## AJUNTAMENT DE COSTITX

ADAPTACIÓ DE LES NORMES SUBSIDIÀRIES AL PLA TERRITORIAL DE  
MALLORCA

MEMÒRIA D'ESMENA DE L'INFORME DE LA CIOTUPH  
(21/05/2014). JUSTIFICACIÓ DE MODIFICACIONS  
RESPECTE DE L'APROVACIÓ PROVISIONAL (26/04/2011)

Novembre 2015

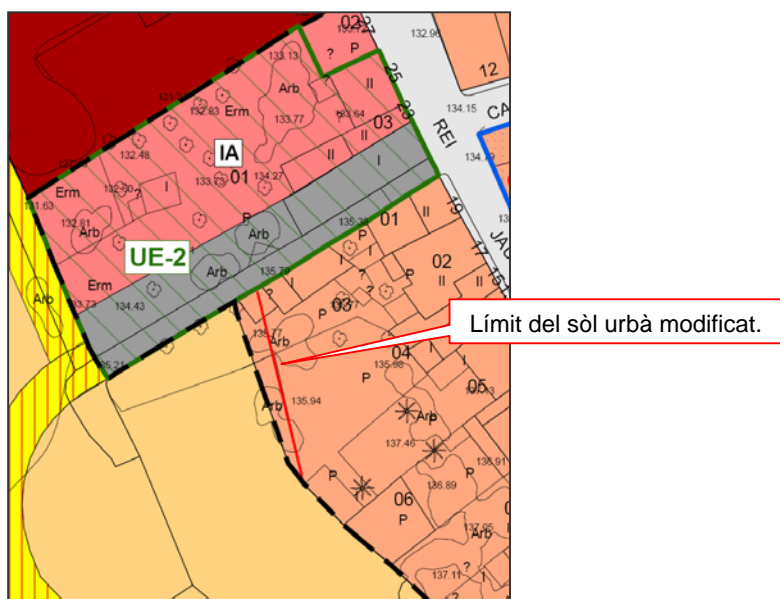
**13. Justificar les modificacions relacionades a l'informe en relació al sòl urbà (classificació de sòl urbà, modificació d'equipaments, d'espais lliures públics i de vials).**

1. Modificació de l'ordenació del sòl urbà no consolidat de l'àmbit de la via de circumval·lació. S'inclou justificació de la nova ordenació a l'apartat 2.2 de la memòria justificativa.  
S'elimina la porció de 50 m que es feia urbà directe un vial. Amb la nova ordenació aquest vial es torna a qualificar com a sòl rústic, tal com estava al planejament vigent.  
Els nous vials també són justificats a l'apartat 2.2 de la memòria justificativa.
2. S'elimina la UA-3, que preveia l'obertura del vial, ara el vial s'haurà d'aconseguir mitjançant actuació aïllada per expropiació. AA-3. Els límits del nou vial s'ajusten de tal manera que no es modifiquen les alineacions dels vials prevists en el planejament vigent.
3. L'àmbit de la UE-1 està completament executat i es recull com a sòl urbà

5. Es treu el creixement urbà previst a l'aprovació provisional al carrer Caps de Bou.
6. Es treu el creixement de sòl urbà al camí de sa Garriga.
7. La modificació en qüestió suposa qualificar com a ELP els terrenys compresos entre dos molins catalogats en el carrer Molins. Aquesta modificació queda justificada i recollida a l'apartat 2.2 de la memòria justificativa.

8. S'ha eliminat el sector urbanitzable residencial previst, URB-01 al camí de sa Garriga.
9. S'ha eliminat el sector urbanitzable URB-02 industrial que hi havia previst a l'aprovació provisional. Atesa l'escassa dimensió del sector proposat, el canvi de criteri municipal al respecte de sòl industrial, i que de moment amb l'ordenació actual es poden satisfer les necessitats de sòl d'ús industrial, a un municipi com Costitx, que per altra banda no té gaire demanda, finalment s'ha decidit que es podria prescindir del sector mencionat. En conseqüència ja no s'ha de justificar la modificació.

10. Finalment la modificació es torna a rera. Es deixa tot el vial com part del sistema general viari en sòl rústic.
11. S'ha introduït justificació a l'apartat 2.2 de la memòria justificativa. Al 1989
